Adjunto, remito a Ud., para su conocimiento y fines pertinentes, Informe Inspección Técnica de Obra N° 5, de 2014, debidamente aprobado, sobre "Construcción Complejo Fronterizo Pino Hachado Lonquimay".

**Número de Informe: 5/2014
25 de septiembre de 2014**

INFORME FINAL N° 5 DE 2014, SOBRE
INSPECCIÓN TÉCNICA A LA OBRA
"CONSTRUCCIÓN COMPLEJO
FRONTERIZO PINO HACHADO,
LONQUIMAY".

Fotos N° 1 y 2: Fallas en pavimento.

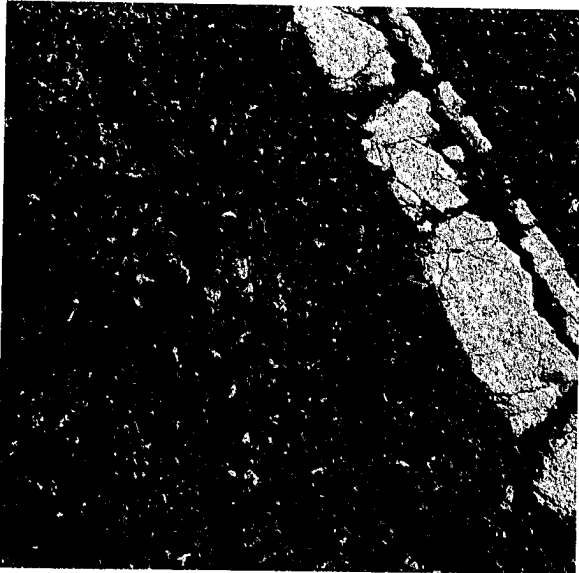
1.1.1 Se advirtió sectores con deterioro y fallas en el pavimento asfáltico como agrietamiento, segregación, desprendimiento de árido y baches, según el volumen 7, del manual de carreteras, secciones 7.201.5 y 7.201.6a, "Fallas típicas de pavimentos asfálticos". (Ver anexo N° 1, fotografías N°s 1, 2, 3 y 4).

Sobre lo anterior, el servicio indica que las fallas en el pavimento exterior responden a las inclemencias propias de la zona, en las que se han superado las de mayor incidencia para el funcionamiento del complejo, agrega que el contrato se encuentra en garantía, por lo que una vez que baje el nivel de nieve en la superficie del terreno, se visitará y revisará en detalle la pavimentación

Sobre el particular, en atención a que el servicio no adjunta antecedentes que permitan desestimar lo observado ni acreditar las reparaciones, se mantiene lo advertido.

Foto N° 13: Demarcación horizontal en acceso a complejo desde Argentina

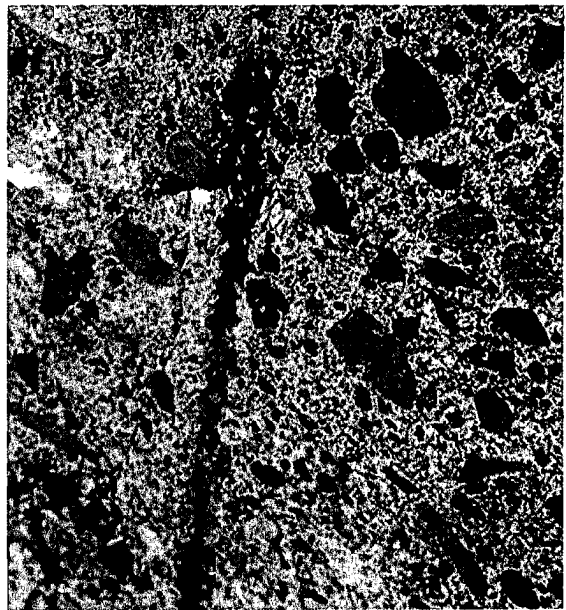
b) Demarcación horizontal borrada, correspondiente al ítem 21.1, "Flecha de dirección derecha", en calzada de ingreso al complejo por lado argentino, lo que vulnera lo descrito en la sección 5.704.1 del volumen 5 y sección 7.204.305 del volumen 7, del manual de carreteras. (Ver anexo N° 1, fotografía N° 13).

En atención a que el servicio corrobora lo observado y no se ha reparado, se mantiene la observación.

Fotos N°s 15 y 16: Muros de hormigón armado de roduluvio y foso de revisión.

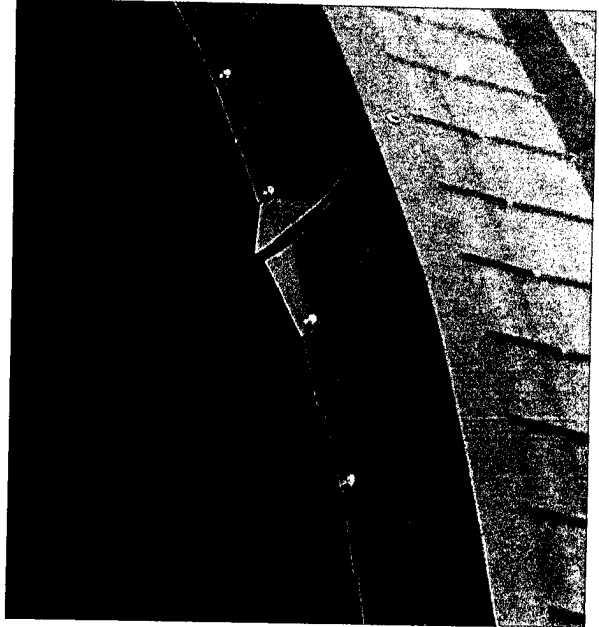
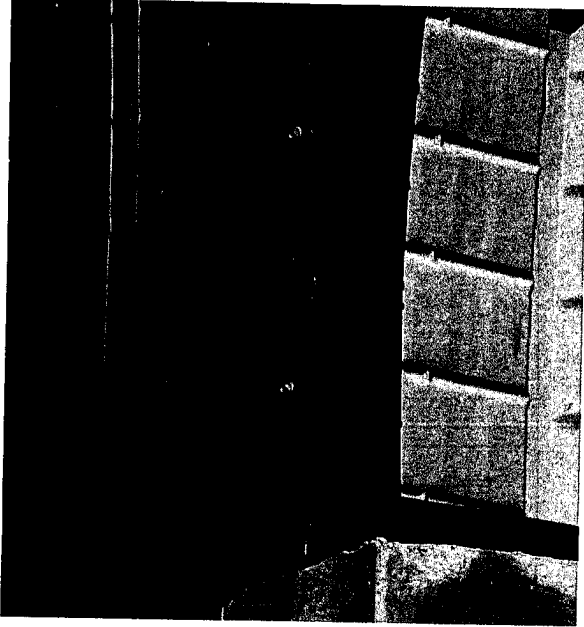
1.2 Enfierradura a la vista en muros de hormigón armado de rodoluvio y foso de revisión, principalmente en su cara norte, lo que incumple lo establecido en la letra c, del numeral 11.1 de la Norma Chilena Oficial N° 170, de 1985, el cual señala que el vibrado del hormigón se debe ejecutar con los equipos apropiados y utilizando los procedimientos apropiados para que, manteniendo la homogeneidad del hormigón, se pueda rodear completamente las armaduras; además del numeral 7.7, de la Norma Chilena Oficial N° 430, de 2008, que establece la protección de concreto para el refuerzo. (Ver anexo N° 1, fotografías N°s 15 y 16).

A su vez, se incumple lo descrito en el último inciso del numeral 1.2.0 de las especificaciones técnicas, que señala que si la inspección encuentra defectos que puedan afectar la resistencia de la estructura, o si en uno de ellos las enfierraduras quedaran a la vista, el asunto se remitirá a los proyectistas quienes deberán dar su opinión respecto al método de reparación adecuado y/o a las dimensiones de la zona que haya que demoler y reconstruir. La inspección fiscal de obras lo resolverá finalmente. Sobre el particular, no se advierte registro del inspector fiscal en el libro de obras u otro documento que dé cuenta de este defecto.

El servicio en su respuesta indica, que la presencia de nieve y malas condiciones exteriores en esta fecha del año, hace infructuoso la verificación cabal de lo observado por lo que se prevé, será revisado en terreno una vez que no haya nieve, requiriéndose a la empresa constructora que repare lo observado con cargo a la garantía de fiel cumplimiento del contrato.

En atención a que las reparaciones aún no se efectúan, se mantiene la observación.

Foto N° 1: Falta de luminaria exterior.

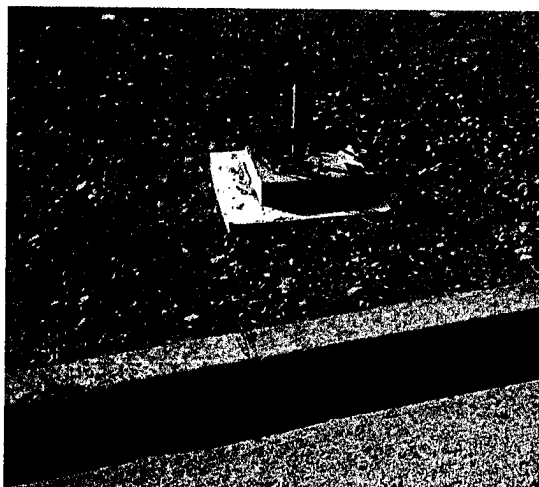
2.1 Se observó la falta de un poste de luminaria exterior, advirtiéndose sólo la base de éste y parte del cableado, pudiendo contar 17 de los 18 postes que se requieren según la lámina IE-002, planta 1° nivel, vulnerando de este modo la planimetría del proyecto de iluminación exterior. (Ver anexo N° 2, fotografía N° 1).

Acerca de lo observado, la entidad indicó que el aludido poste cayó en una tormenta de viento y nieve, y que se restituyó con posterioridad a la visita de Contraloría. Adicionalmente, informa que la empresa contratista, en conjunto con el inspector fiscal y miembros de la comisión de recepción definitiva, han determinado reponer todos los postes por unos metálicos galvanizados similares a los proyectados, sin que sean calados previamente para la conexión eléctrica que deben tener, lo cual debería resistir al viento.

Sin perjuicio de lo anterior, no se adjunta antecedentes de acreditación, por lo que se mantiene la observación.

Foto N° 2: Materialidad de pavimento en hall de acceso S1.

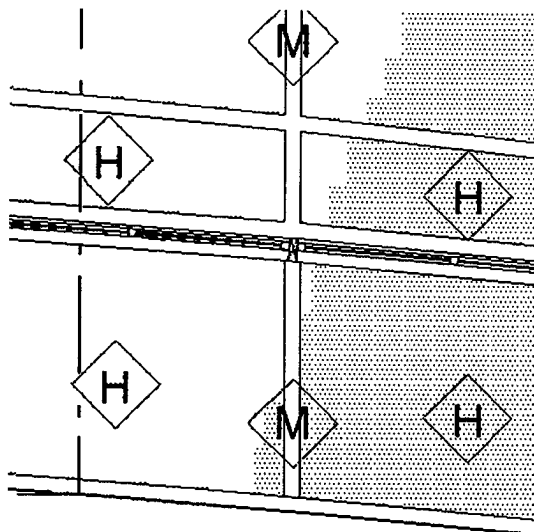
2.3 No se advirtió pavimento de madera, Lámina AQ-021, "Planta de pavimentos 1^{er} nivel S1", lo que vulnera las especificaciones técnicas, en su punto 2.4.4., que indica que se usará como elemento decorativo en áreas públicas y se ubicará según plano de pavimentos. En general se ubican en los pisos de hormigón los cuales llevan insertos tablas de madera de eucalipto o ulmo de 1 1/2" x 4" afianzadas a radier mediante tarugos y tornillos cada 0,60 cm con cabeza tapada. Estas tablas se insertarán posteriormente de la ejecución del hormigón. (Ver anexo N° 2, fotografías N°s 2 y 3).

Al respecto, el servicio señala que dado el alto tráfico peatonal y la condición de pavimento flotante por la cama de poliestireno expandido de alta densidad que utilizaba como base la madera, se hizo necesaria la modificación de ésta por hormigón enlucido, señalando que solicitará a la empresa constructora el cumplimiento de la instrucción emitida por el inspector fiscal en su oportunidad, como justificativo de la modificación y que de no mediar esta información,

Sobre el particular, esta Contraloría cumple con reiterar que la mera instrucción dada al contratista no es suficiente para justificar y respaldar la modificación, sin perjuicio de que debiera existir registro en el libro de obra, por lo que se mantiene la observación.

Fotos N° 4 y 5: Ejemplo de fijación de señalética interior.

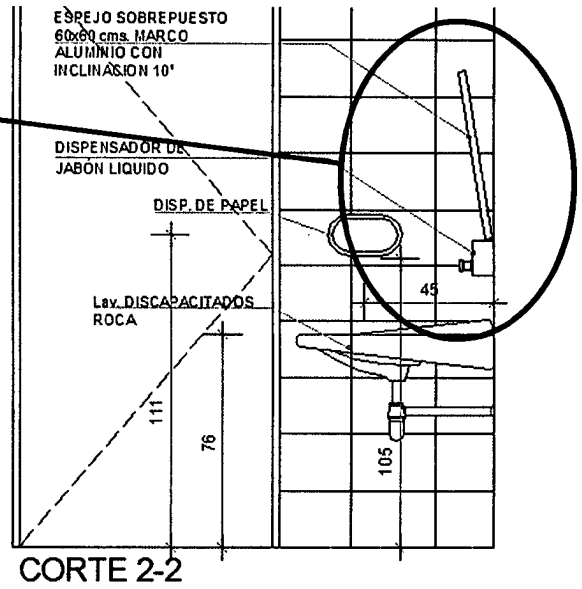
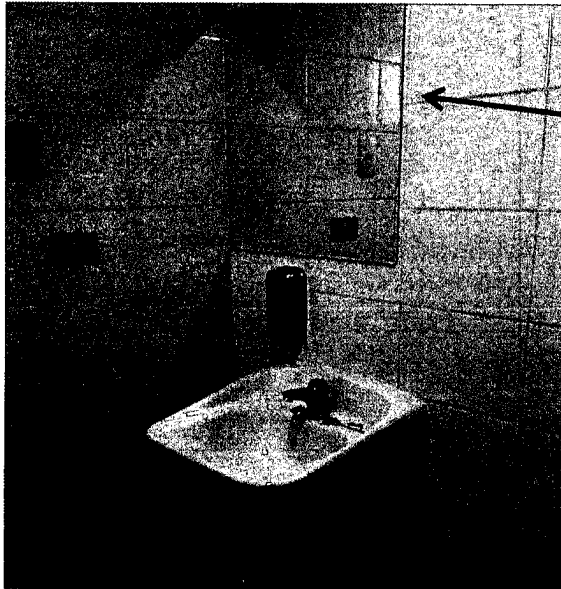
2.4 Se observó que la fijación de la señalética interior para oficinas, se realizó mediante 4 tornillos, lo cual incumple lo indicado en el plano de señalización AQ-039 que indica que la fijación se efectuará mediante cinta doble contacto 3m. (Ver anexo N° 2, fotografías N°s 4 y 5).

La Dirección Regional de Arquitectura indica, que se consideró una mejora al proyecto el atornillar la señalalética en vez de la utilización de cinta de doble contacto, lo que la hacía más vulnerable en el tiempo, sin adjuntar documento alguno de acreditación.

En relación a lo anterior, sin perjuicio que se considera atendible el argumento del servicio, no se advirtió el registro de ésta por parte del inspector fiscal, y por tanto, se mantiene la observación.

Fotos N^{os} 6 y 7: Espejo en baño de minusválidos en primer piso y su planimetría.

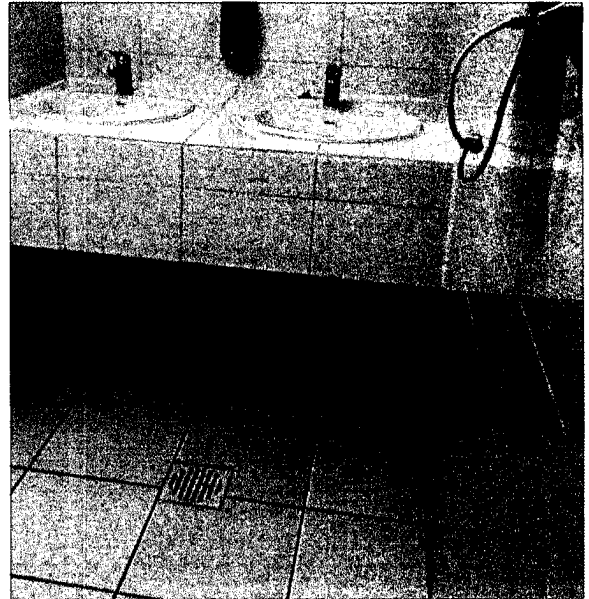
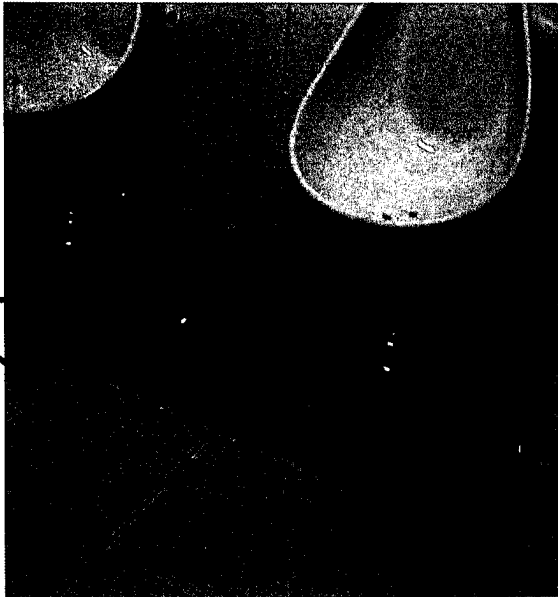
2.5 La posición del espejo del baños de minusválidos ubicado en el primer piso del edificio S1, incumple la inclinación detallada en el corte 2-2 de la láminas AQ- 013 y el detalle del espejo en la lamina AQ-016. (Ver anexo N° 2, fotografías N°s 6 y 7).

En atención a que el servicio indica en su respuesta, que revisados los antecedentes del contrato y las modificaciones escritas, no hay constancia de que haya sido instruida la colocación de espejos en forma vertical en los baños para minusvalidos, por lo que pedirá a la empresa constructora que proceda a reinstalarlos como indica el respectivo plano, se mantiene lo observado hasta verificar su regularización.
